ふそう キャンター、eCANTERの電気装置（メータークラスター）のリコールについて

ふそう キャンター、eCANTERの電気装置（メータークラスター）について、令和8年 11月17日に下記のリコールを国土交通省に届け出ました。ご愛用車の措置について、販売会社から早急にご連絡・ご相談をさせていただきますので、よろしくお願い申し上げます。

改 善 箇 所 説 明 図

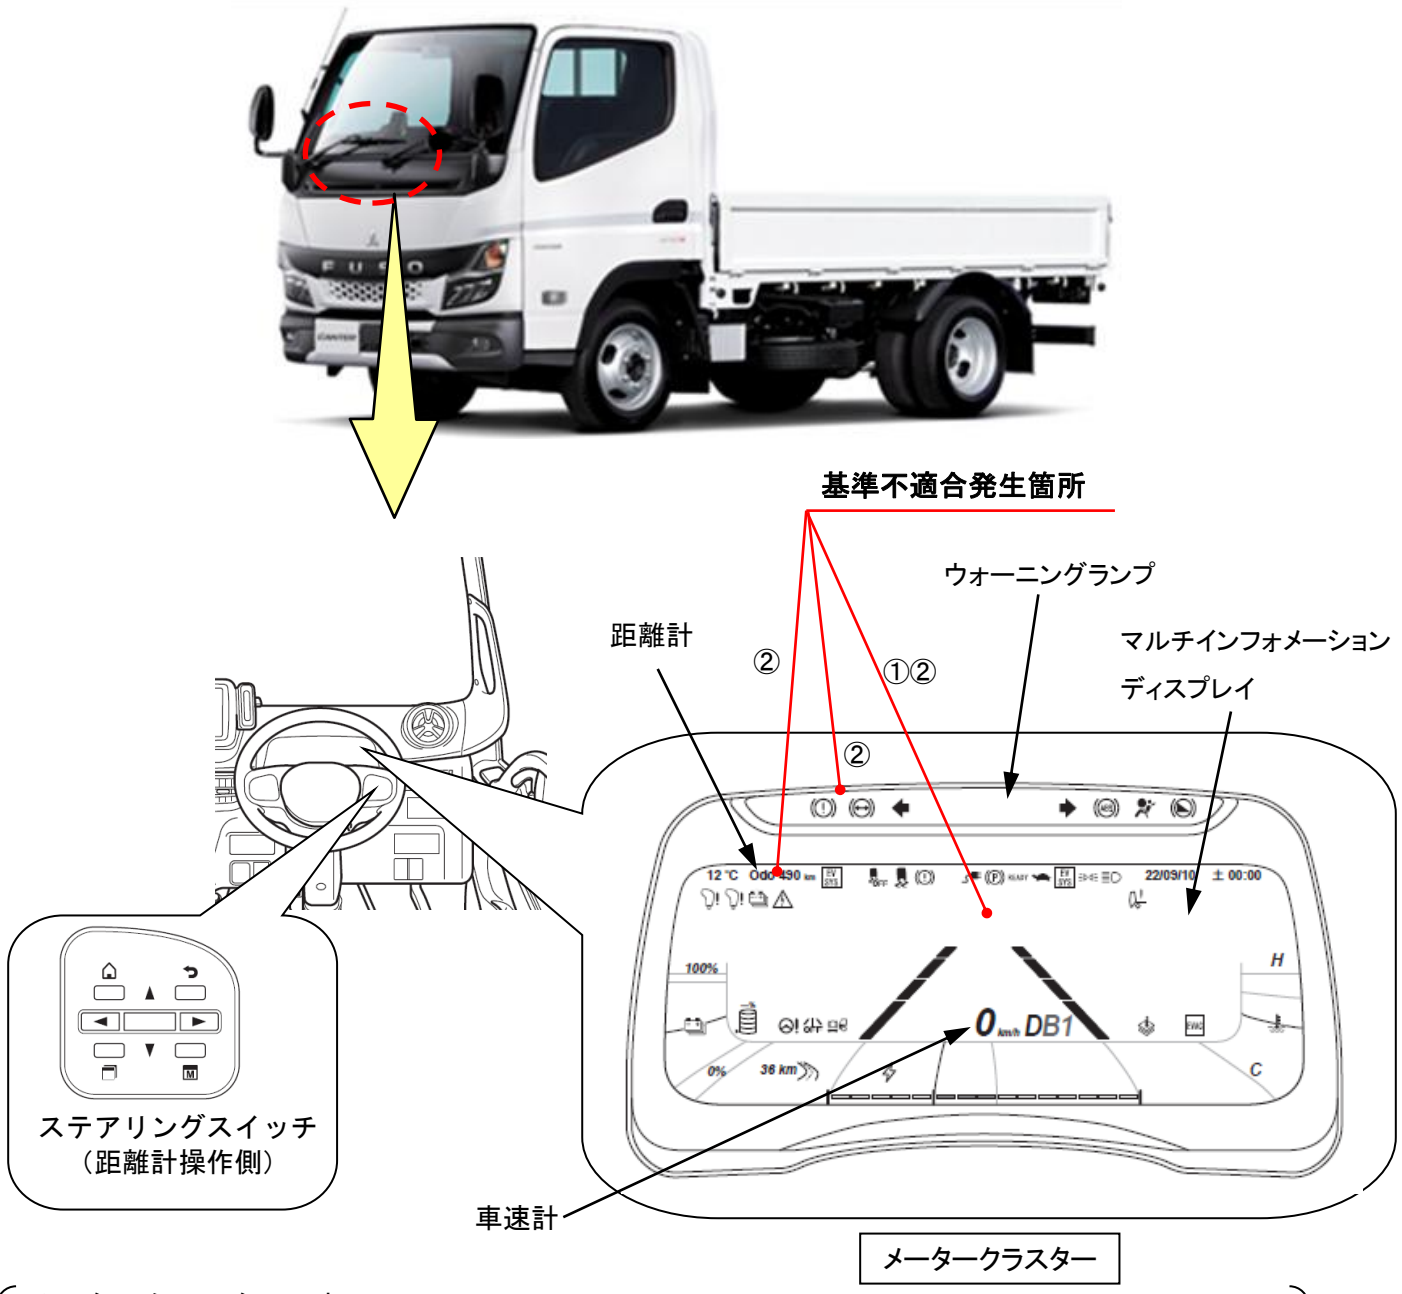
メータークラスターにおいて、
①ソフトウェアが不適切なため、エンジン始動時やキーオン時、または走行中にマルチインフォメーションディスプレイが表示されないことがある。そのため、速度計や走行距離計などが確認できない。
②電気回路の設計検討が不十分なため、車載バッテリーや車外バッテリーとの接続時に発生するサージ電圧により当該回路の一部が損傷することがある。そのため、マルチインフォメーションディスプレイが表示されず、速度計や走行距離計などが確認できない他、ウォーニングランプの作動不良や、ステアリングスイッチの操作ができないことがある。

全車両、メータークラスターを対策品に交換する。ただし、対策品の準備には時間を要するため、準備ができ次第、部品交換を改めて案内する。なお、不具合の発生した車両については対策品に交換する。

注 ： □ は交換する部品を示す。
